リコール届出番号	外 1064	リコール開始日	平成 15 年 12 月 4 日
不具合の部位（部品名）	原動機		
基準不適合状態にあると認める構造、装置又は性能の状況及びその原因	原動機のクランク角センサの耐久性が不足しているため、原動機の振動等により、内部の半田付け部に亀裂が生じ、正常な信号が発信されないことがある。そのため、原動機の回転が不安定となり、最悪の場合、原動機が停止して再始動が出来なくなるおそれがある。		
改善措置の内容	全車両、クランク角センサを対策品と交換する。

改善箇所説明図

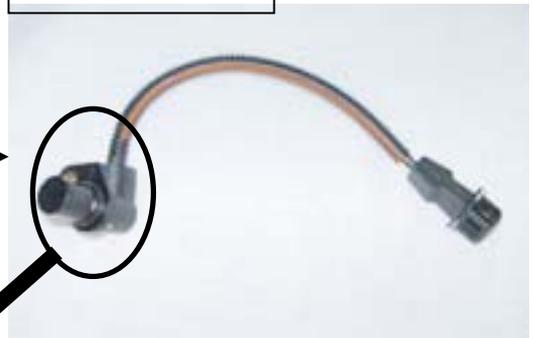
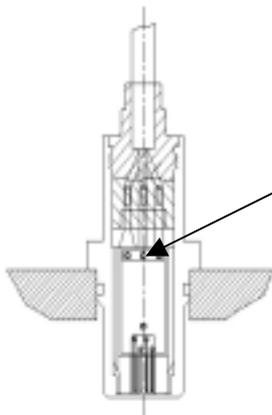
原動機のクランク角センサの耐久性が不足しているため、原動機の振動等により、内部の半田付け部に亀裂が生じ、正常な信号が発信されないことがある。そのため、原動機の回転が不安定となり、最悪の場合、原動機が停止して再始動が出来なくなるおそれがある。

識別：部品本体の部品番号表示
39180-37150 を使用する。

全車両、クランク角センサを対策品と交換する。
